協力工場 不良品連絡書

仕様番号 57-110-104-01

品名 BGA PLUNGER A(JC)

株式会社鈴木御中 品質保証課 課長 黒岩 様	図番:57-110-104-01 品名:プランジャーA 筒内部変色調査報告書	発行年月日		2013.11.19
		株式会社 三ツ矢 米沢工場		
		承認	合議	作成
		高野 73.11.19	廣居 73.11.19	上村 73.11.19

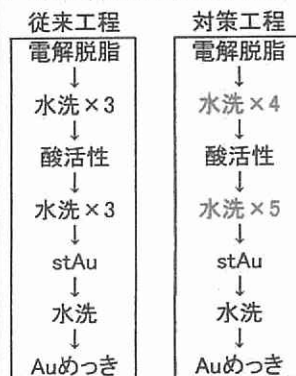
3.発生原因

Au前処理工程での水洗で、プランジャ内面の前処理液が抜け切れなかったため、Auめっきが付かず無めっきが発生してしまいました。

5.再発防止対策

Au前処理工程に於いて水洗工程を追加し、水洗を強化することでマージンアップを図ります。
(下記5-1参照:11/19～)

めっき厚測定結果
通常品

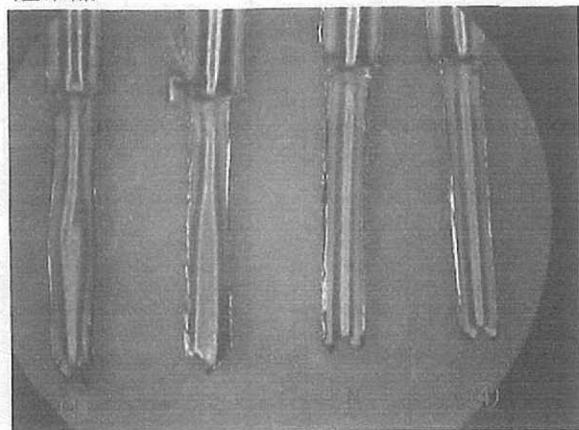
頂いた不適合サンプルを確認した結果Au無めっきになっており、その為に変色に見えることが確認されました。
一方Niは異常有りませんでした。(別紙参照願います。)

変色部分中央を測定

Auめっき厚
通常品

①	0.86
②	0.82
③	0.74
④	0.68

変色品

⑤	0.01
⑥	0.01
⑦	0
⑧	0
⑨	0
⑩	0.01

変色品(変色部分を測定)

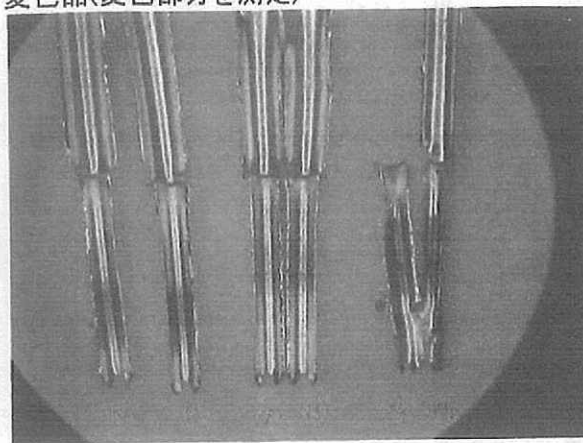
Niめっき厚
通常品

①	0.9
②	0.84
③	0.81
④	0.87

変色品

⑤	0.83
⑥	0.78
⑦	0.91
⑧	0.88
⑨	0.86
⑩	0.9
